FECHA	29 de mayo de 2026		
NÚMERO DEL PROCESO	**IDU-LP-SGI-034-2021**	**CONTRATO No.**	**IDU-1839 DE 2021**
OBJETO	CONSTRUCCIÓN DE LAS VÍAS Y ESPACIO PÚBLICO ASOCIADO A LAS ZONAS INDUSTRIALES DE MONTEVIDEO Y PUENTE ARANDA EN LA CIUDAD DE BOGOTÁ D.C. GRUPO 3		
ITEMS DE LA PROPUESTA ECONÓMICA		**ITEMS NO PREVISTOS**	**x**

Descripción	Unidad de medida	Cantidad
PROTECCION CON GEOCELDA H=10 cm (INCLUYE SUMINISTRO E INSTALACIÓN)	M2	5304.44

Cantidades Obra
ITEM : **NP-139**
DESCRIPCION : **PROTECCION CON GEOCELDA H=10 cm (INCLUYE SUMINISTRO E INSTALACIÓN)** Unidad: M2

3050001-S-2025-002025

JUSTIFICACIÓN

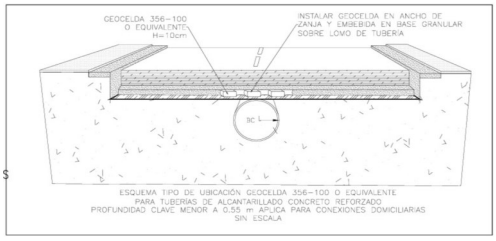
2. El presente precio no previsto es necesario de acuerdo con el diseño de acueducto y alcantarillado entregado por parte del IDU y aprobado por parte de la empresa de Acueducto mediante el comunicado 3050001-s-2025-002025 del 7 de enero del 2025 y el comunicado 3050001-s-2025-029555 del 30 de enero del 2025, En donde en los planos solictan en las observacions instalar un geocelda como se eviedencia en el recorte anexo
